改善箇所説明図

基準不適合発生箇所

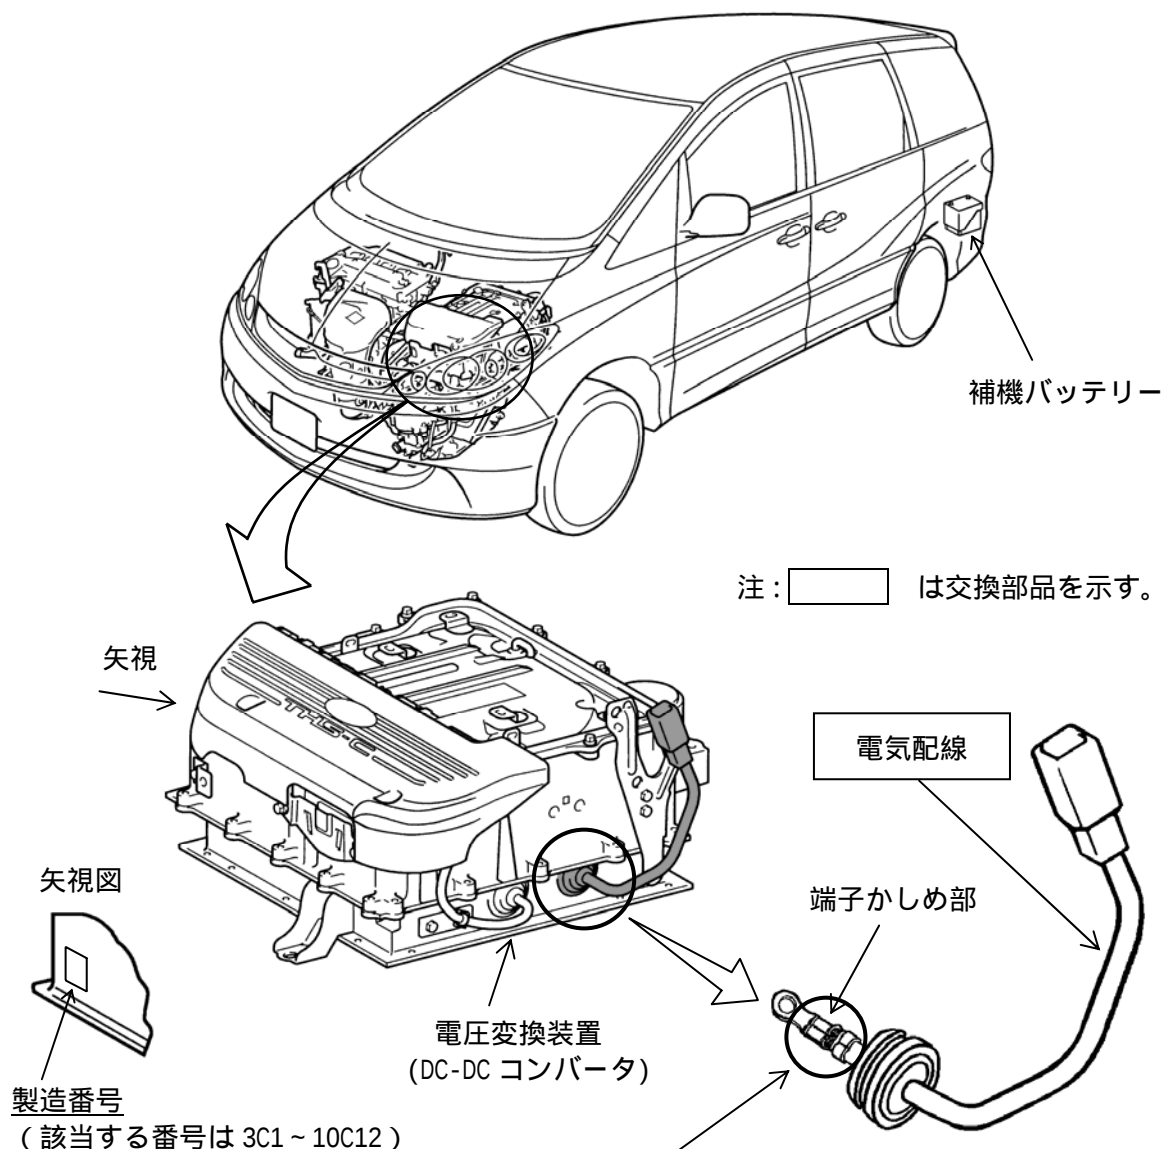
補機バッテリーを充電する電圧変換装置(DC-DC コンバータ)の電気配線の端子が不適切なため、寒冷時等、電気負荷が増加するような使用を長期間行くと、当該かしめ部に酸化物が生成され、発熱し断線するものがある。そのため、補機バッテリーへの充電ができなくなり、最悪の場合、走行中に原動機や電動機(モーター)が停止し、再始動できなくなるおそれがある。

全車両、電圧変換装置の製造番号を確認し、該当するものは当該電気配線を対策品に交換する。

識別：改善済車両にはエンジンルーム内のネームプレート上側に黄色ペイントを塗布する。
